**Европейская экономическая комиссия****Комитет по внутреннему транспорту****Всемирный форум для согласования  
правил в области транспортных средств****Сто девяносто вторая сессия**

**Соглашение 1958 года:****Рассмотрение проектов поправок к существующим  
правилам ООН, представленных GRE****Предложение по дополнению 2 к поправкам серии 01  
к Правилам № 150 ООН (светоотражающие устройства)****Представлено Рабочей группой по вопросам освещения и световой  
сигнализации\***

«Рис. А5-VII

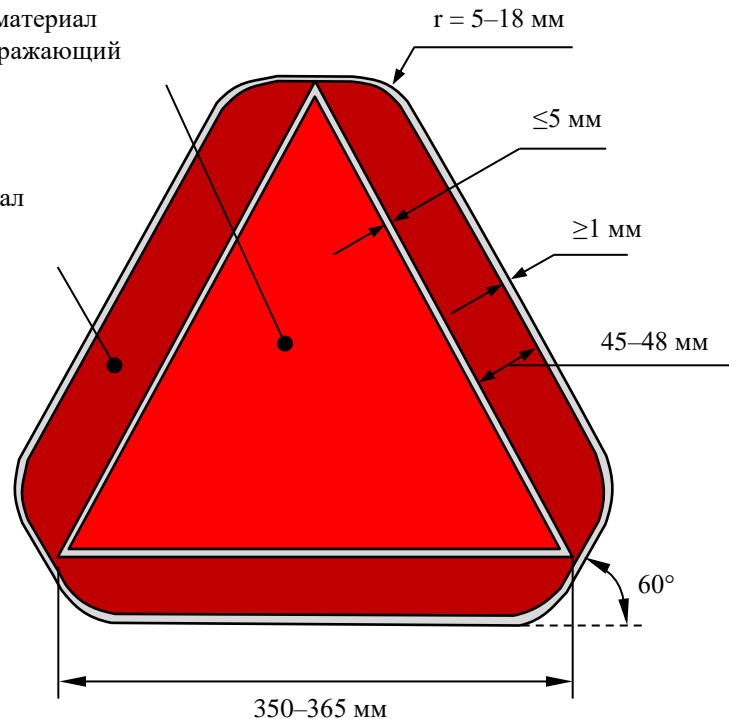
Длина стороны прилегаемого флюоресцирующего треугольника (класс 1) или светотражающего треугольника (класс 2) должна быть не менее 350 мм и не более 365 мм. Минимальная ширина световозвращающей поверхности красной светотражающей каймы должна составлять 45 мм, максимальная ширина — 48 мм. Эти характеристики проиллюстрированы в примере, приведенном на рис. А5-VII».

Рис. А5-VI «Пример знака для тихоходных транспортных средств» изменить следующим образом:
